ООО «Грузовые автомобили-Группа ГАЗ»

Конструктивные изменения автомобилей «Урал»

(выпуск 7)

Настоящий сборник подготовлен Департаментом сервиса и запасных частей ООО «Грузовые автомобили-Группа ГАЗ» для сервисных центров и торговых организаций на основе разработанных Управлением главного конструктора автомобильного завода «Урал» информационных бюллетеней о конструктивных изменениях автомобилей «Урал» в 2004-2007 годах.

Рис. 1. Крышка подшипника промежуточного вала РК.

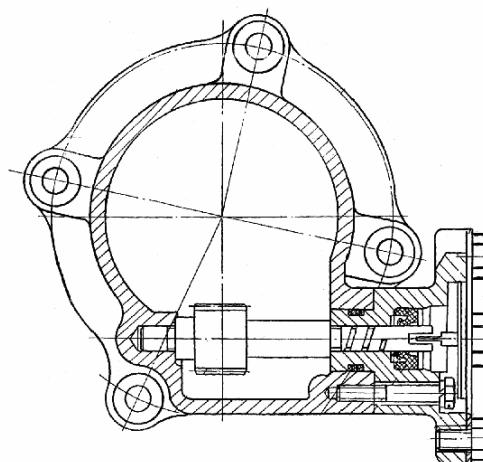
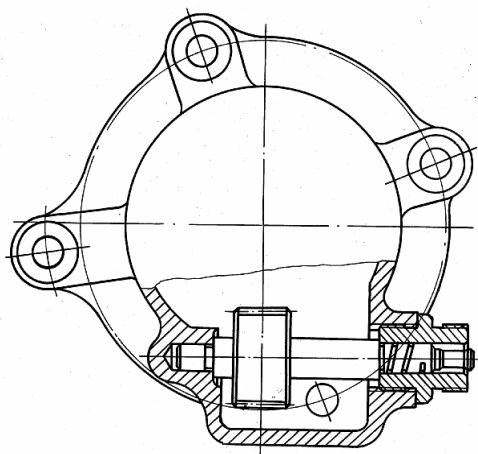
С октября 2005 г. на автомобилях «Урал» - 4320, 43206, 5557, 55571 и их модификациях внедрен электронный спидометр ПА 8046-4 (вместо спидометра 16.3802 с механическим приводом).

В связи с этим изменяется номенклатура раздаточных коробок и установка деталей на крышке переднего подшипника промежуточного вала РК (см. табл. 1 и рис.1).

Рис. 2. Картер ведущего моста

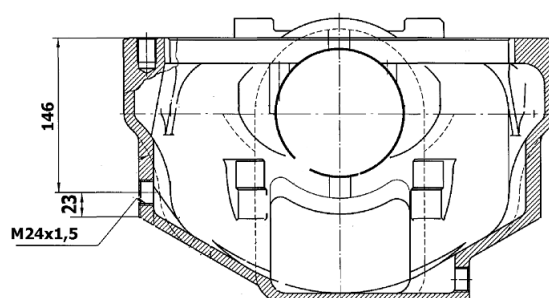
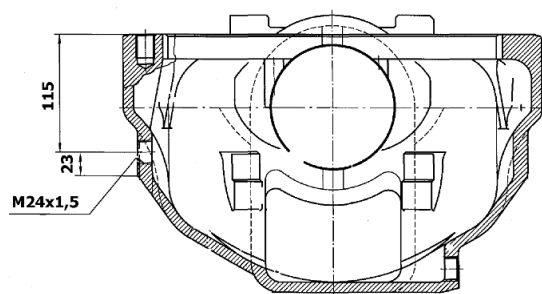
С 1.07.2006 г. на всех автомобилях «Урал», с колесной формулой 4x4, 6x6, 8x8, устанавливается картер ведущего моста с измененным расположением заливного отверстия (см. рис.2), вследствие чего в главных передачах ведущих мостов изменена норма заправки масла:

Было	Стало
8,0-8,5 л	6,0-6,5 л

Рис. 3. Рессоры задней подвески Урал-3255 и Урал-32551.

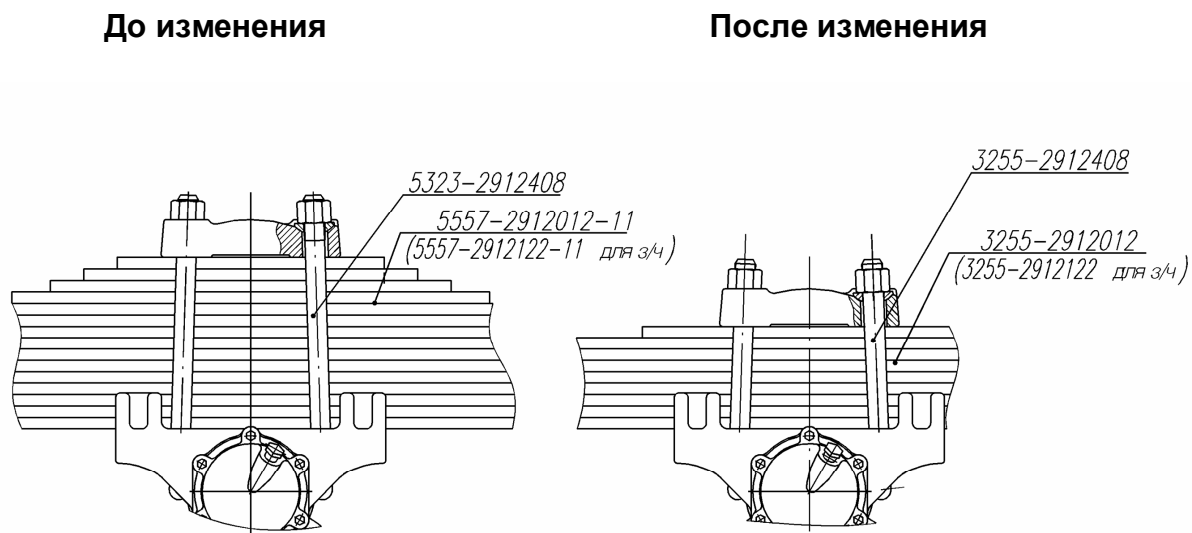
С середины 2006 г. на шасси 4320-002951-30, 4320-002451-31, предназначенные для сборки автобусов Урал-3255 и Урал-32551, устанавливаются новые **рессоры задней подвески 3255-2912012**.

Они обладают меньшей металлоемкостью, более приспособлены к использованию на автобусах на шасси автомобилей «Урал» (см. рис.3). Новая рессора 3255-2912012 (*в з/ч поступает рессора 3255-2912122*) отличается от ранее устанавливаемой рессоры 5557-2912012-11 (для з/ч рессора 5557-2912122-11) **уменьшенным с 15 до 9 числом листов**, и, соответственно, **меньшей толщиной пакета листов (108 мм вместо 180 мм)**.

В связи с уменьшением толщины пакета листов, изменились и детали крепления рессоры. На автомобилях с новыми рессорами применены **более короткие стремянки 3255-2912408**.

Внимание: новые рессоры в комплекте с новыми стремянками **взаимозаменяемы** на автобусах с рессорами, выпущенными ранее, **без ограничений**.

Рис. 4. Рессора задняя

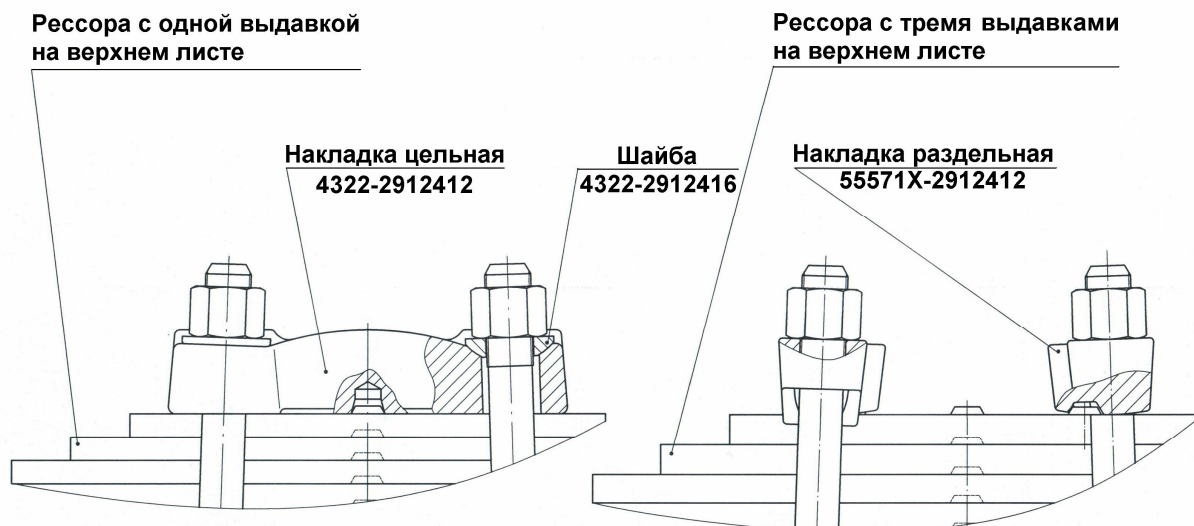
С июня 2007 г на всех автомобилях «Урал» с колесной формулой 6х6 и 8х8 вместо ранее устанавливаемых цельных накладок 4322-2912412 рессор задних балансирных подвесок стали применяться отдельные накладки 55571Х-2912412. Новые отдельные накладки фиксируются на рессоре через выдавки, выполненные на верхнем листе рессоры. Стремянки рессор не меняются, сферические шайбы под гайки стремянок не устанавливаются.

Одновременно с отдельными накладками на автомобилях стали устанавливаться новые задние рессоры с выдавками на верхнем листе для фиксации накладок. Новые рессоры (4

типоразмера рессор под нагрузку на тележку от 9000 кгс до 17500 кгс) отличаются от ранее применяемых только верхним листом, который для крепления накладок имеет фиксирующие выдавки (см. рис. 4).

Рис. 5. Рама

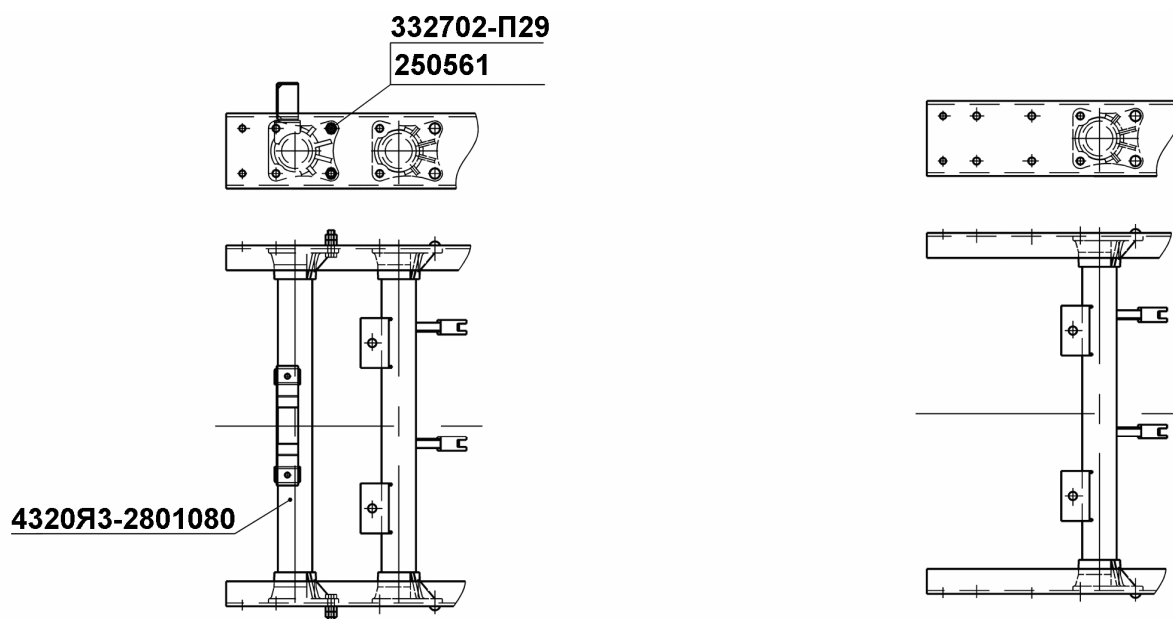
С 1 квартала 2006 года на все автомобили Урал с двигателями ЯМЗ-236М2 и ЯМЗ-238М2, укомплектованных гидромuftой отключения вентилятора, устанавливается унифицированная рама - **4320Я3-2800010**. В раме отсутствует поперечина № 1, которая входит в установку переднего буфера (см. рис.5).

Ранее устанавливаемые рамы 4320Я-2800010 (для двигателя ЯМЗ-236М2) и 4320Я3-2800010 (для двигателя ЯМЗ-238М2) выпускаются только в запасные части.

Рис. 6. Внешний вид рулевых механизмов:

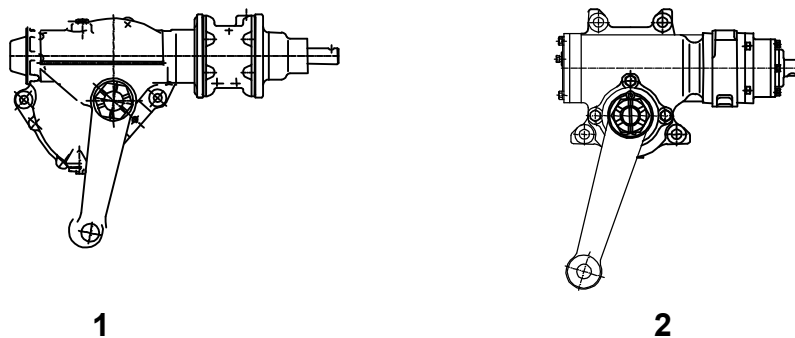
На всех автомобилях Урал 4320, 5557 и модификациях, начиная с 2007 года, вместо рулевого механизма (см. рис. 6) производства АЗ «УРАЛ» (типа червяк - боковой сектор) планируется устанавливать рулевой механизм (типа винт - шариковая гайка) производства Борисовского завода автогидроусилителей (БАГУ).

На ранее выпущенные автомобили «Урал» рулевой механизм (БАГУ) может устанавливаться только комплектом.

Рис. 7. Установка масляного бака

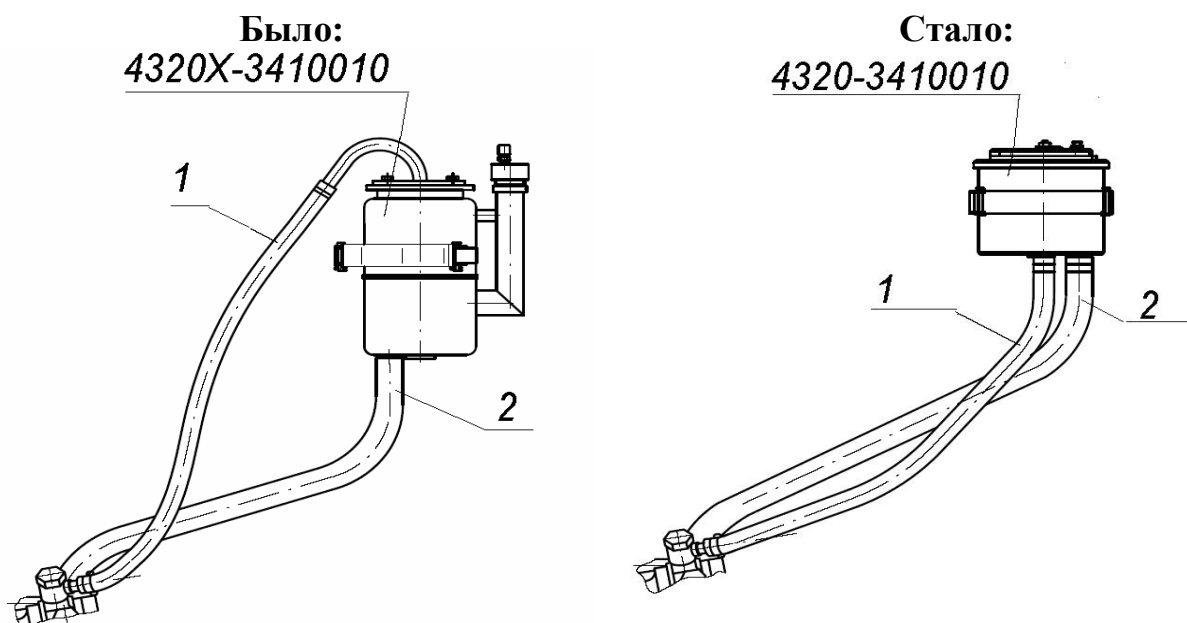
С 1 квартала 2007 года на всех автомобилях «Урал», вместо масляных баков производства АЗ «Урал»:4320Х-3410010, 5557Я2-3410010, 5557Я-410010, устанавливаются масляные баки 4320-3410010 производства ОАО «Гидропривод» г. Елец (см. рис. 7).

- изменена укладка шлангов;
- изменена длина рукава 4320ЯХ-3408727;
- вновь применен рукав 4320ЯХ-3408727-10;
- изменены кронштейн крепления масляного бака и хомуты.

Рис. 8. Тормоз рабочий с однополостным рабочим цилиндром

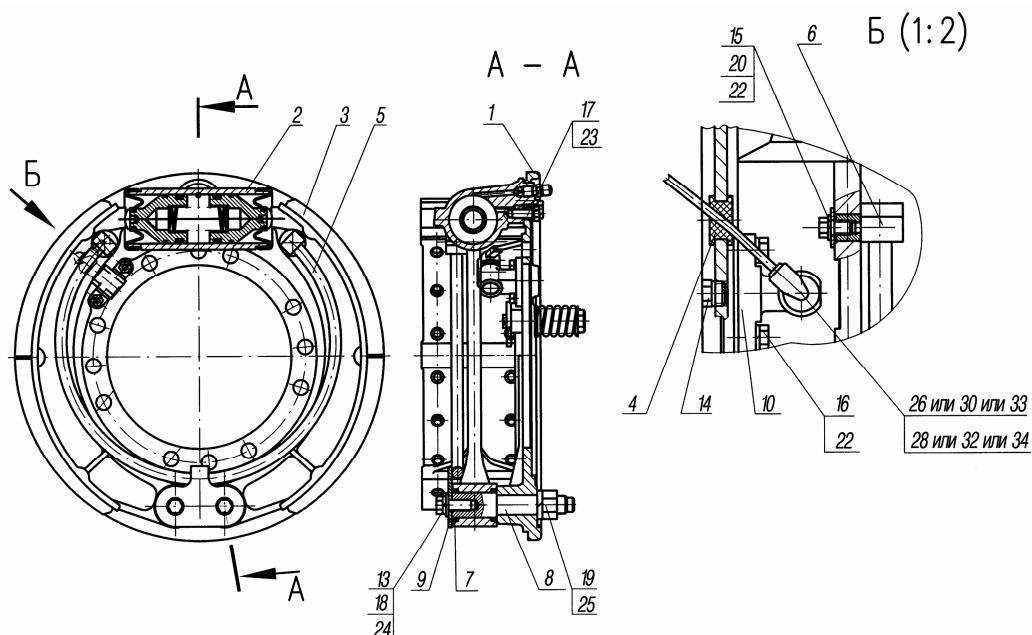
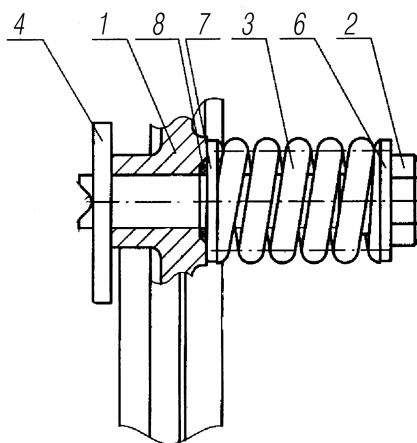
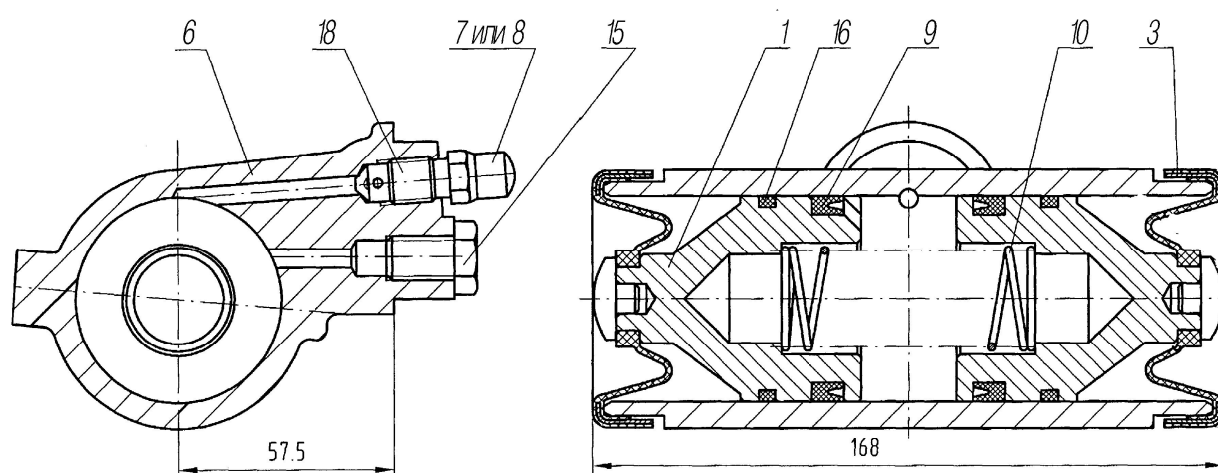
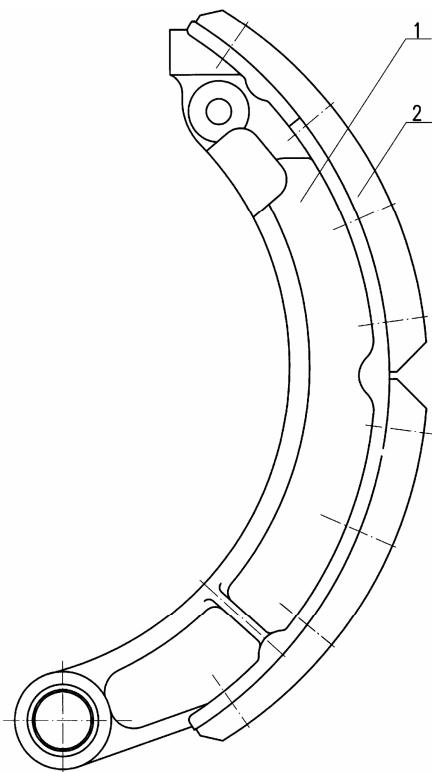
С декабря 2007 года на автомобили "Урал" с удлиненной базой начали устанавливать рабочие тормоза повышенной долговечности с однополостным цилиндром и профилированными накладками см. рис.8,9,10 и 11.

Тормоза с однополостным цилиндром устанавливаются на все мосты автомобиля.

Изменяется гидропневматический привод тормозов - вводится третий пневмоусилитель.

Замена двухполостных цилиндров на однополостной осуществляется в комплекте на все мосты.
